Superintendencia del Medio Ambiente

De acuerdo a la Resolución Exenta DSC N° 00460, del 19 de mayo de 2017, recibida el 30 de mayo de 2017 y la Res. Ex. DSC N° 529/2017, de 5 de junio de 2017; procedo a responder las siguientes consultas y/o requerimientos.

### Cortina de árboles

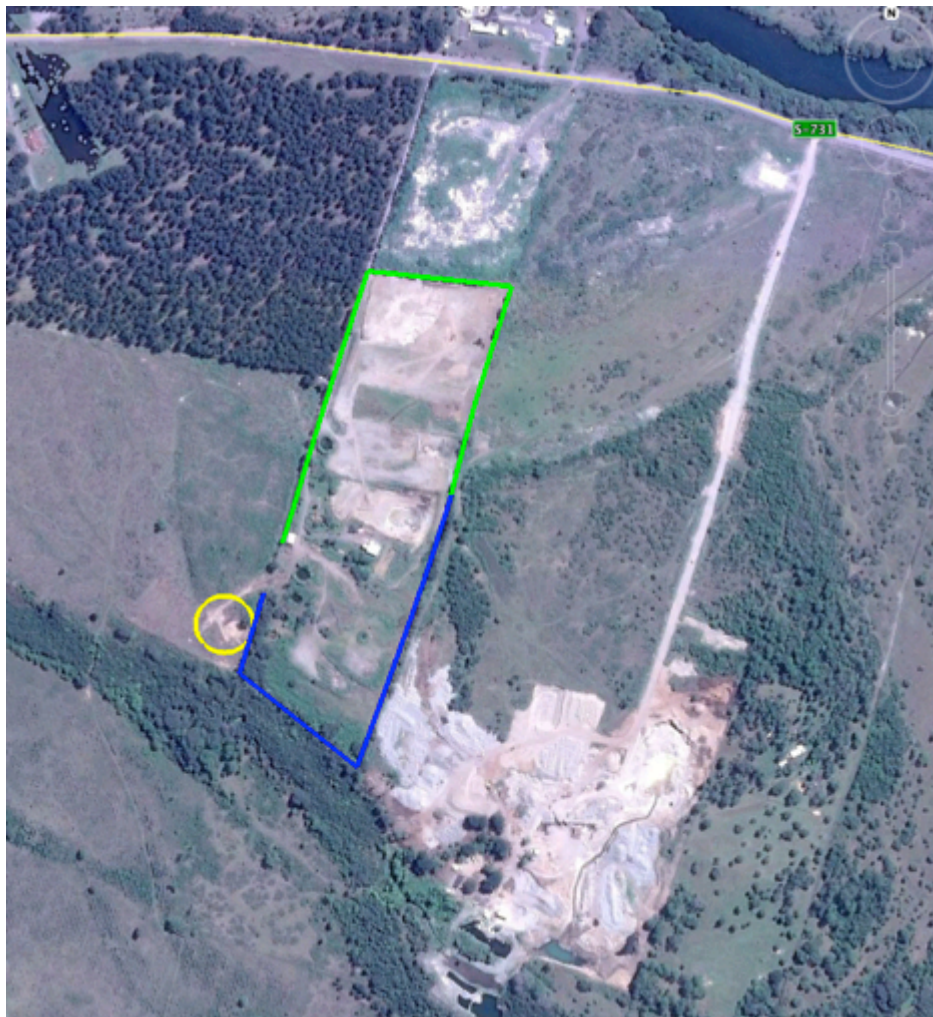
Antecedentes que den cuenta de la existencia de un cierre perimetral con placas vibradas instalado a lo largo de todo el perímetro del predio, y de una cortina arbórea perimetral. Para ello, acompañar un registro audiovisual completo de todo el perímetro del predio de donde opera el relleno.

Todo el perímetro cuenta con plantaciones de árboles. En algunos sectores están más altos y en otros más bajos.

### Cierre Perimetral:

En la imagen color azul corresponde a pandereta vibrada.

El color verde corresponde a cerco de malla.

Hacia el Oeste, color Rojo, no existe una pandereta en un ancho de 60 m. para facilitar el tránsito hacia el predio que también es de la Constructora Villarrica, titular del proyecto, y que corresponde al lugar, (círculo amarillo), donde se extrae material de cobertura cuando éste falta.

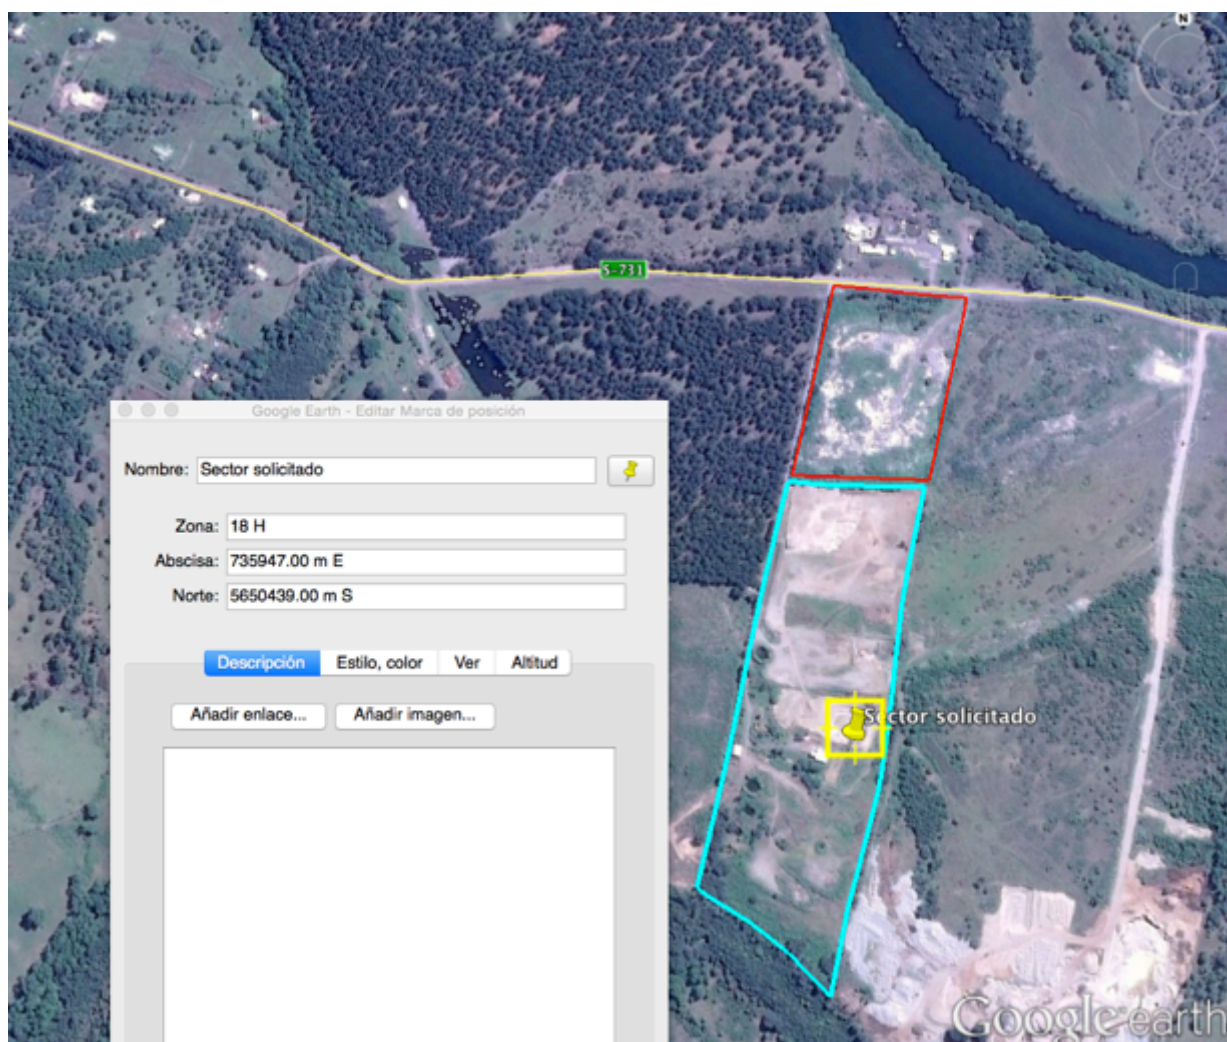
**Registro audiovisual completo de todo el perímetro exterior y del interior de las siguientes instalaciones: Galpón para acopio de materiales reciclables, galpón para mantenimiento de maquinarias, sector de oficina para la administración, y sector identificado con las coordenadas N 5.650.439 y E 735.947, Datum WGS-84, H18, denominado sector antiguo relleno sanitario.**

Se aclara que el proyecto no considera reciclaje.

Por otra parte, se aclara que la coordenada del sector indicado, no corresponde al denominado sector antiguo relleno sanitario sino al actual relleno. Por otra parte, el sector llamado antiguo relleno sanitario, (superficie color rojo), no corresponde a este titular del proyecto y sí pertenece a la Municipalidad de Villarrica. Adjunto esquema de lo anterior.
